DIRECCIÓN DE NUEVAS CREACIONES

Asunto: Radicación: 14-104988- -4
Trámite: 11
Evento: 378
Actuación: 430
Oficio: 8096
Folios: 9

Patente de Invención	X			Patente de Modelo de Utilidad	
Vía Nacional					
Vía PCT (Fase Nacional)	X	Capítulo I	X	Capítulo II	
No. Solicitud Internacional	PCT/US2012/068487				
Fecha de Presentación Internacional	07/11/2012

Título de la solicitud: "Tanque con compuertas para fluidos con acceso de escalera". (Rad. No. 14-104988-00000-0000 Folio 1).

Figuras 1 y 3 de D1

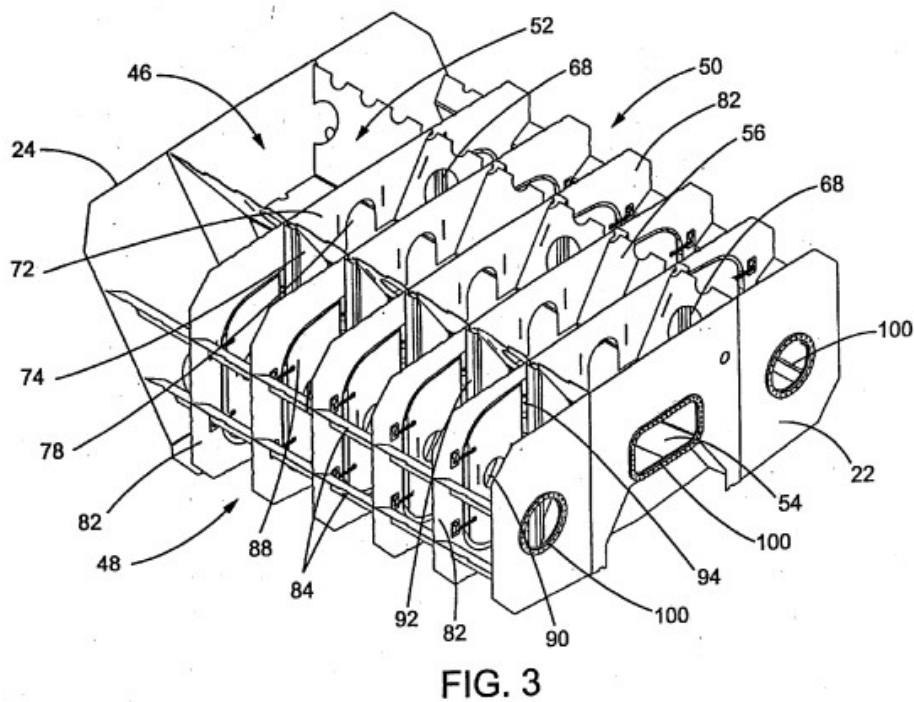
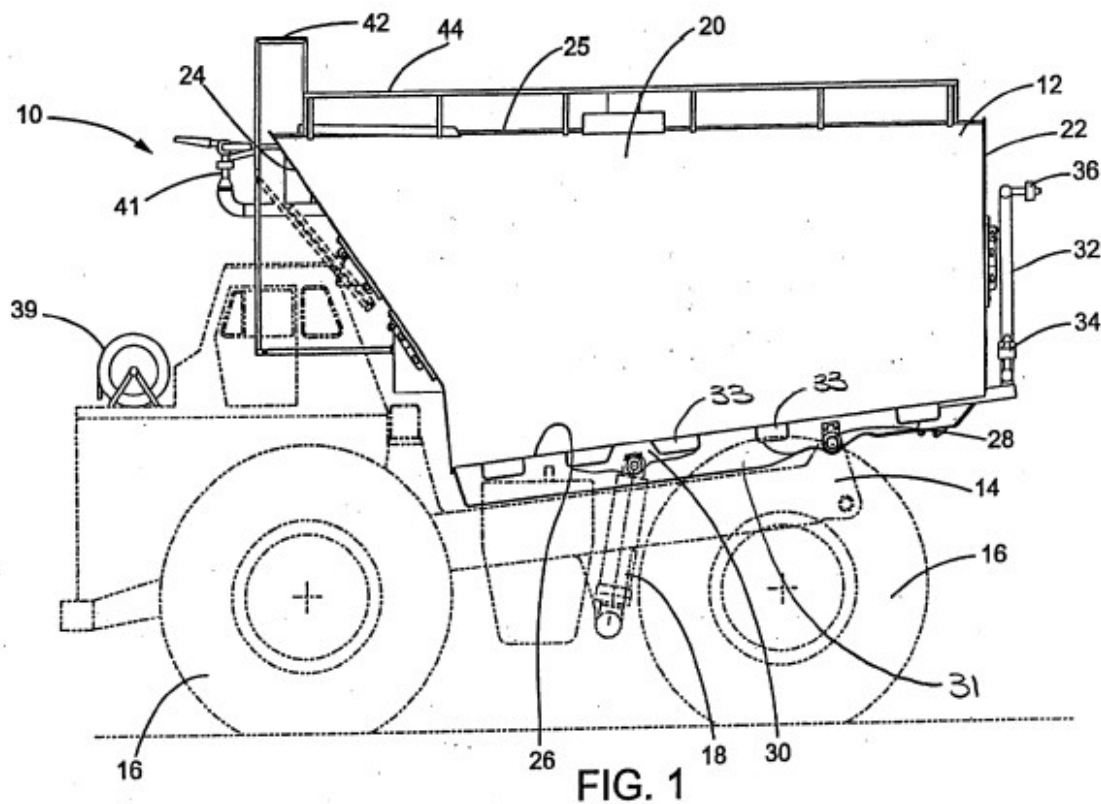
Características técnicas esenciales	D1 US 2003/0230585
<i>Un tanque para la contención y el transporte de fluidos:</i>	<i>Un tanque (12) para la contención y el transporte de fluidos que comprende Resumen)</i>
<i>mamparos transversales posterior y frontal; placas laterales de extensión longitudinal fijadas a los mamparos frontal y posterior; un piso de extensión longitudinal y una parte superior de extensión longitudinal fijadas al mamparo frontal, al mamparo posterior y a cada una de las placas laterales, la parte superior, el piso, las placas laterales y los mamparos frontal y posterior formando así un interior del tanque; un sistema de compuertas, el sistema de compuertas comprendiendo: una compuerta longitudinal en el interior del tanque una compuerta transversal en el interior del tanque; una compuerta horizontal en el interior del tanque; y una abertura de compuerta en una de las compuertas longitudinal y transversal, la abertura de la compuerta.</i>	<i>mamparos transversales posterior (22) y frontal (24); placas laterales de extensión longitudinal fijadas a los mamparos frontal (24) y posterior (22); un piso (26) de extensión longitudinal y una parte superior (25) de extensión longitudinal fijadas al mamparo frontal, al mamparo posterior y a cada una de las placas laterales, la parte superior (25) , el piso (26), las placas laterales y los mamparos frontal y posterior formando así un interior del tanque; un sistema de compuertas (52), el sistema de compuertas comprendiendo: una compuerta longitudinal (88) en el interior del tanque una compuerta transversal (72) (74) en el interior del tanque; una compuerta horizontal en el interior del tanque; y una abertura de compuerta en una de las compuertas longitudinal y transversal, la abertura de la compuerta. (Fig. 1 a 3.Párrs. 0066, 0071, 0074, 0075)</i>

En consecuencia, la reivindicación 5 carece de novedad, según lo divulgado en el documento D1, por lo tanto no cumple con el requisito de novedad (Art. 16 D 486).

Reivindicación 6. Compuertas longitudinales de enclavamiento y compuertas transversales (52) en el interior que se extienden desde el piso a la parte superior, compuertas horizontales (y que se extienden hacia el interior del tanque, al menos una compuerta horizontal (84) fijada a cada uno de los lados, el mamparo frontal y el mamparo posterior; y una pluralidad de aberturas de compuertas en las compuertas longitudinal y transversal (52). (Fig. 1 a 3.Párrs. 0066, 0071, 0074, 0075).

Reivindicación 11. Puerta de acceso formada en uno del mamparo frontal (24), el mamparo posterior (22) y una de las placas laterales (20). (Fig. 1. Párrs. 0066).
